Minnisblað

Skoðun gatnamóta við Sólarsali

Tillaga að deiliskipulagi Arnarnesvegjar milli Fífuhvamsvegjar og Rjúpnavegjar var unnin af Kópavogi í samvinnu við Vegagerðina (mál nr. 717/2025 í skipulagsgátt). Komið hafa inn ábendingar er varða útfærslu gatnamótanna við Sólarsali og er þessu minnisblaði ætlað að svara þeim ábendingum.

Hringtorg

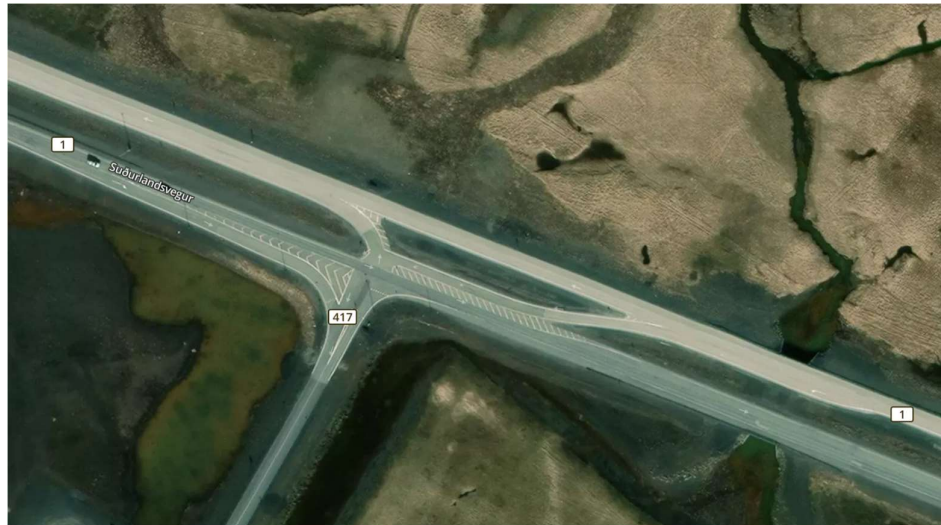
Á umræddum vegkafla er takmarkað pláss til suðurs sem gerir það mjög erfitt að koma fyrir hringtorgi af heppilegri stræð. Þá er á umræddum kafla 3% langhalli til vesturs á Arnarnesvegi en á Sólarsölum er um 6% langhalli alveg niður að gatnamótum við Arnarnesveg. Þá er lágmarksfjarlægð milli vegamóta á Arnarnesvegi ekki uppfyllt ef hringtorgi væri bætt við á Sólarsölum.

Þá má leiða líkum að því að sökum þess hve stór munur er á umferðarmagni og umferðarhraða á Arnarnesvegi og Sólarsölum geti umferð frá Sólarsölum átt erfitt með að komast inn í hringtorgið með tilheyrandi töfum.
